＜２＞対策箇所説明図

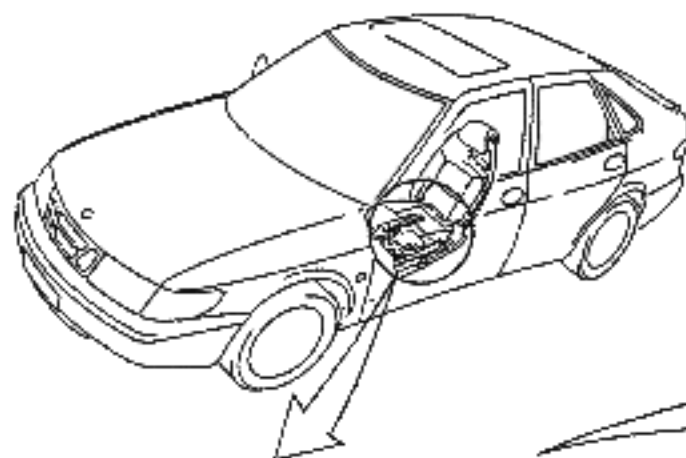
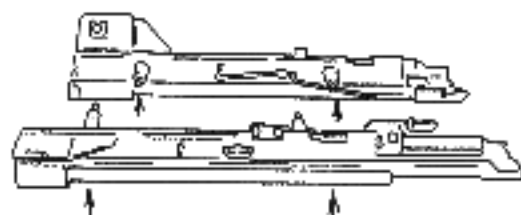
欠陥発生箇所

強度不足のため、車両後部を追突されると当該レールが破損しシートが後方へ転倒する。

識別 : 白色塗装

対策内容：
溶接により補強された対策品と交換する。
